SERVICE INFO – FAG 0025

RIU 566425.H195 og 566283.01.H195

Montering bemærkning

Bilernes producenter:	DAF Renault Volvo
Best. nr.:	566425.H195 566283.01.H195
Konstruktion:	Reparationsisætningsenhed Repair Insert Unit (RIU)

Billede 1: Forskellene mellem versionerne fra FAG (venstre) og OES (højre)

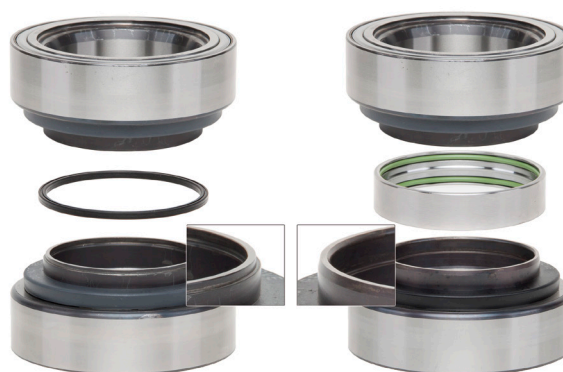
FAG reparationsisætningsenhederne (RIUer - Repair Insert Unit), der er anført ovenfor har små visuelle forskelle i forhold til den originale del. Disse forskelle skyldes produktionsprocessen og anses ikke for at være fejl. RIUerne har samme egenskaber og funktioner, som de originale dele. Derudover kan RIUerne anvendes til at udskifte de originale dele uden begrænsninger i tilfælde af reparation.

Teknisk baggrund: På oprindelige hjullejer er der placeret to akseltætninger (O-ringe) inden i en metalring. Disse tætningsringe skubbes over de to indvendige ringe under monteringen. Ved reparationsløsningen fra FAG er tætningsringen en O-ring, der ikke holdes på plads af en metalring.

I stedet placeres O-ringen mellem de to hjullejehalvdele under monteringen. Denne tætning har alle de egenskaber, der er nødvendige til dets anvendelse, og er blot en anden designvariant.
